RELATÓRIO DO CURSO "RQP- BRASIL: DA TEORIA À PRÁTICA"

Revisão em fase de obras dos trechos
BR-116- km 300 ao 351
BR-230 - km 02 ao 10

Este relatório, elaborado pela primeira turma do Curso RQP constituída por uma equipe com integrantes do Exército Brasileiro e servidores do MINFRA, DNIT e ANTT, visa apresentar as considerações acerca de melhorias e correções no projeto da duplicação da BR-116/RS, km 300,54 – km 351,34, Lotes 1 e 2, obra que se encontra em andamento com previsão de término para 2023.

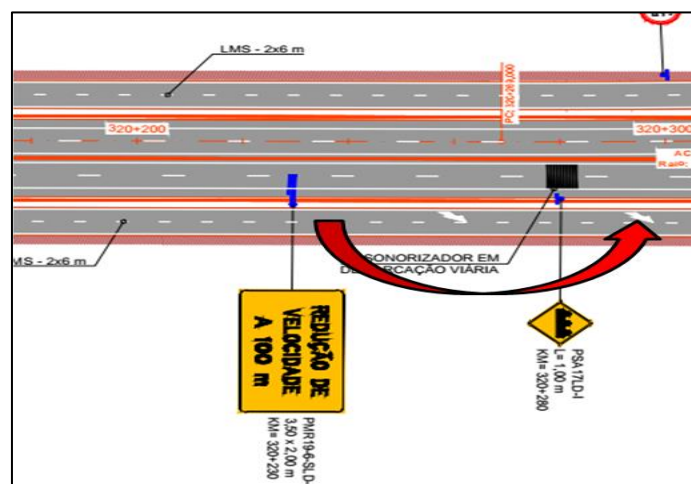
1.4.1.1 Foi utilizada a ancoragem com terminal abatido, sendo necessária a substituição dos mesmos por terminais absorvedores de energia (TAE) no sentido do fluxo;

1.4.1.2 Em viadutos, devem ser previstos no início da BNL atenuadores de impacto;

1.4.1.3 Devem ser implantadas defensas em pontos não previstos pelo projeto atual, em aterros com característica de inclinação não recuperável e revisar os sistemas de ancoragem adotados, com base na norma NBR ABNT: 15486;

1.4.1.4 Devem ser revisadas as transições nas defensas junto às pontes, prevendo transição tripla onda com apoios menos espaçados.

1.5.3 km 307 + 500 (Acesso ao bairro Pedras Brancas)

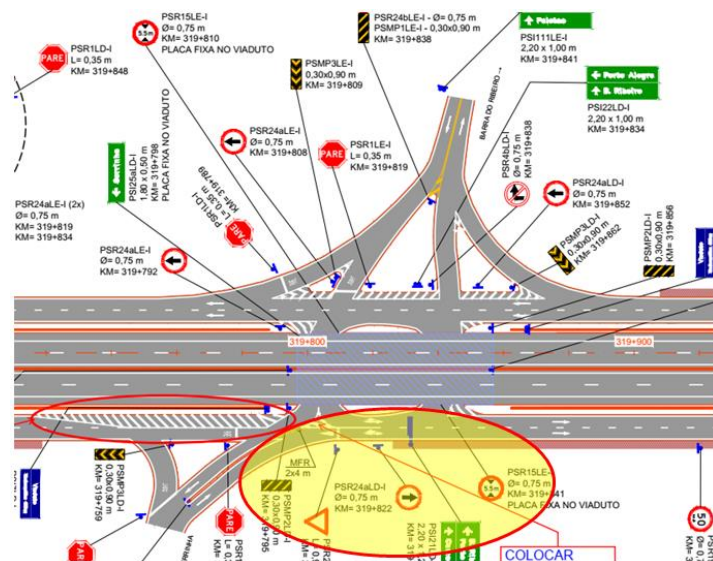
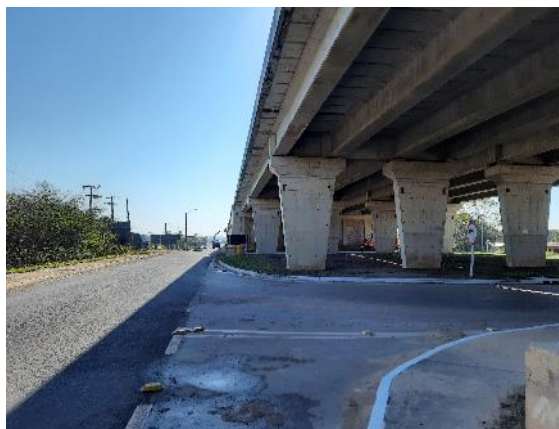
1.5.3.1 Deve-se modificar a geometria da rotatória para um formato oval, com a finalidade de obrigar a redução de velocidade dos veículos em todas as faixas e melhorar a visibilidade dos usuários que estejam fazendo o retorno por baixo do viaduto;

1.5.3.2 Deve-se implantar placa R-19 indicando a redução de velocidade para 50 km/h;

1.5.3.3 Deve-se implantar lombada eletrônica ou reduzir a largura de faixa da marginal com a utilização de pinturas de canalização;

1.5.3.4 Deve-se viabilizar uma infraestrutura para passagem de pedestre por baixo do viaduto e propor também uma parada de ônibus recuada;

1.5.4 km 320 (Viaduto de acesso à Barra do Ribeiro)

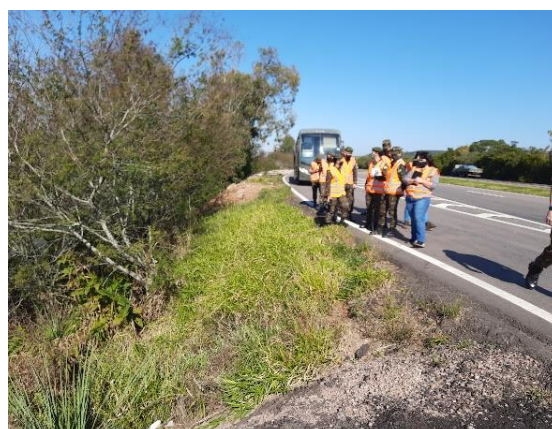
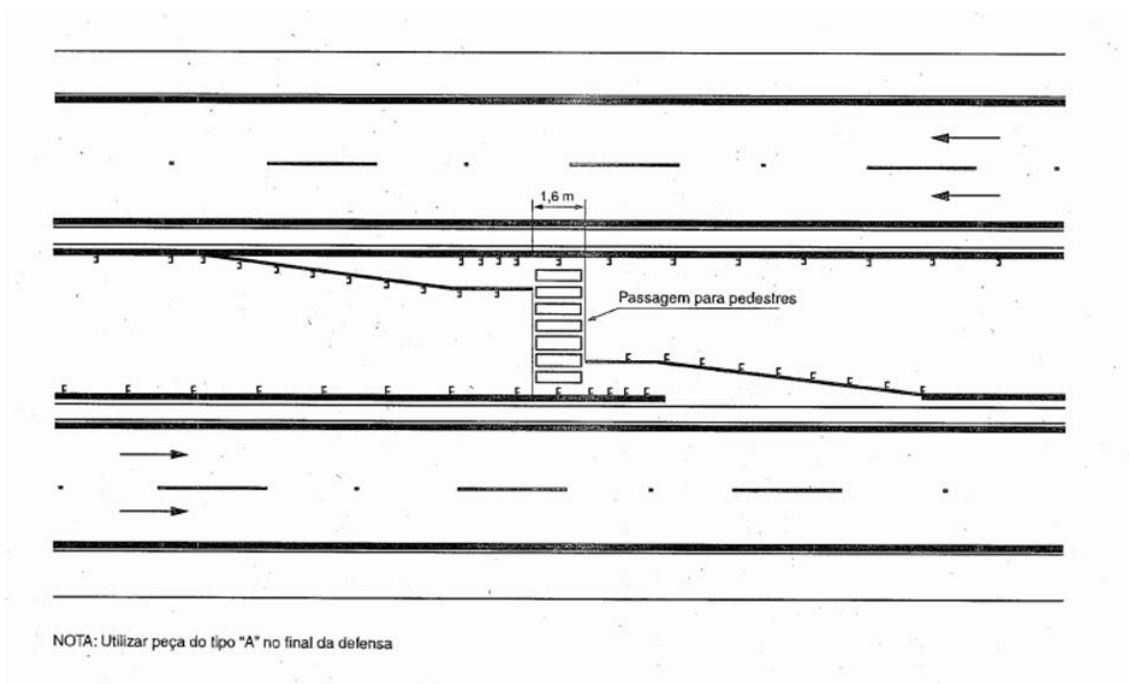
1.5.4.1 Deve-se modificar a geometria do acesso, compatibilizando com a solução de interseção em nível, evitando que usuários acessem a rotatória pela contramão e reduzir o entrelaçamento dos usuários que desejem fazer o retorno;

1.5.4.2 Deve-se viabilizar uma infraestrutura para passagem de pedestre por baixo do viaduto e propor também uma parada de ônibus;

1.5.4.3 Deve-se antecipar o estreitamento de pista a fim de se reduzir o entrelaçamento na marginal. Este estreitamento deve ser indicado pela placa A-21;

1.5.4.4 Deve-se implantar cilindros delimitares para forçar a canalização do fluxo de veículos;

1.5.5 km 325

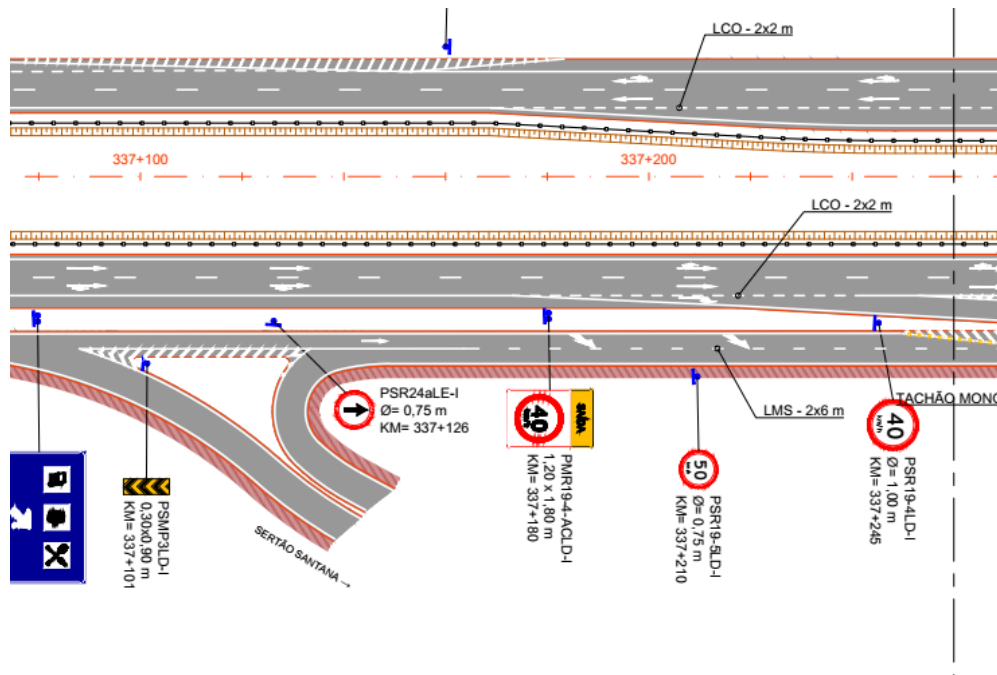
1.5.5.1 Existência de ponto de ônibus próximo ao entroncamento, não existindo faixa de desaceleração, sendo assim deve-se reconfigurar o zebra do ponto de ônibus para poder melhorar o acesso à via urbana.

1.5.5.2 Deve-se aumentar o transpasse nas aberturas das defensas metálicas para travessias de pedestres, conforme Figura 3;

1.5.5.3 Deve-se implantar defesa, pois há talude não recuperável;

1.5.6 km 337

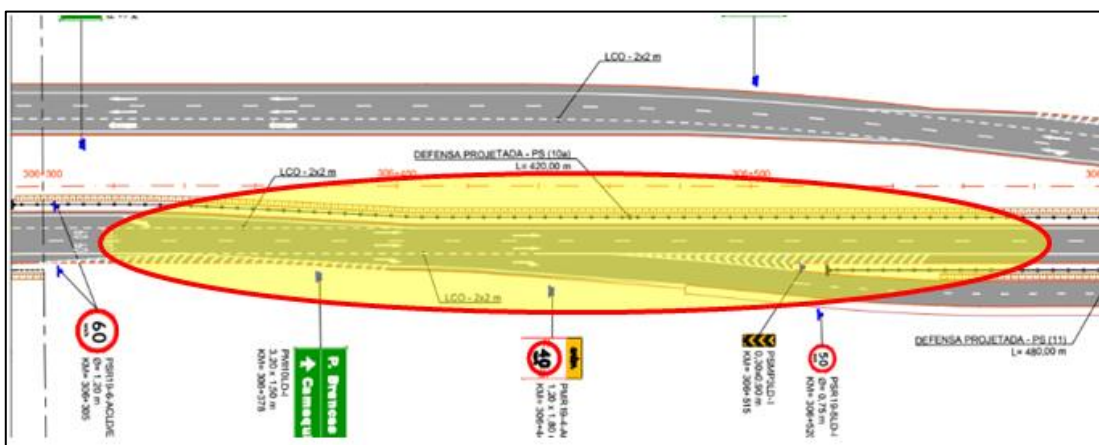
1.5.6.1 Deve-se revisar a necessidade ou não de implantação de ponto de ônibus com a infraestrutura necessária de passagem de pedestre, pois não há previsão no projeto, mas atualmente existe um ponto de ônibus na proximidade do entroncamento;

1.5.6.2 Deve-se **recuar** o acesso à marginal no ponto do km 306+500 para km 306+700 e no ponto do km 336+825 para o km 337+000, com a finalidade de reduzir a distância de entrelaçamento dos veículos que estão saindo do retorno e acessando a marginal.

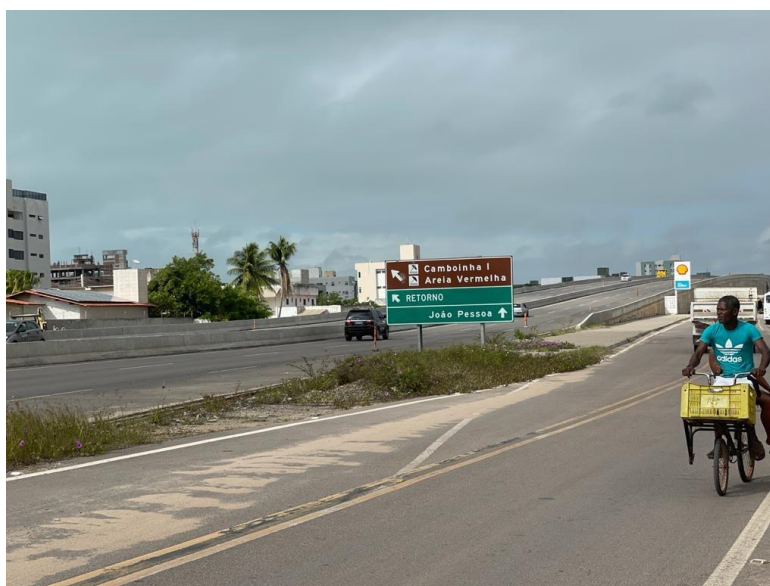
2.4.4.9 Falta de contenção lateral nos longos trechos de retas entre marginal e via principal;

2.4.4.10 Falta de gradis nos longos trechos de retas entre marginal e via principal evitando a travessia de pedestres fora das passarelas;

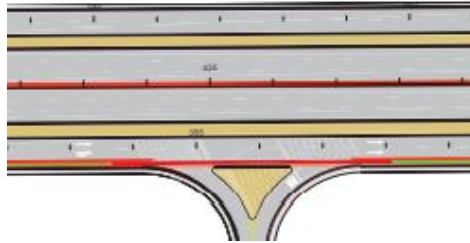
2.5.4.1 Necessário ajustar o projeto para vencer todo o vão de pistas (Principais e Marginais), conforme exemplo da imagem.

2.5.4.2 Sinalização para travessia de pedestre abaixo dos viadutos, inclusão de lombada para redução e sinalização para redução de velocidade nos trechos de travessia de pedestres.

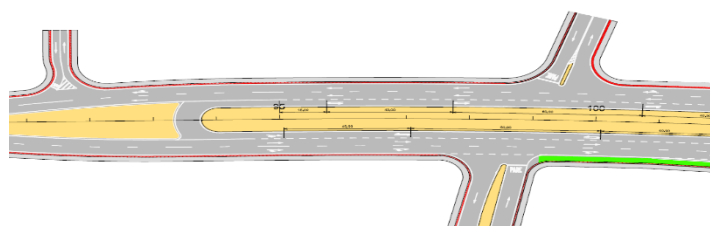
2.5.4.7 Deve-se avaliar a possibilidade de trocar a ciclovia de lado nos trechos com grande demanda de acesso (como em postos de gasolina), passando para o espaço disponível de calçada entre a o aterro do viaduto e a pista marginal.
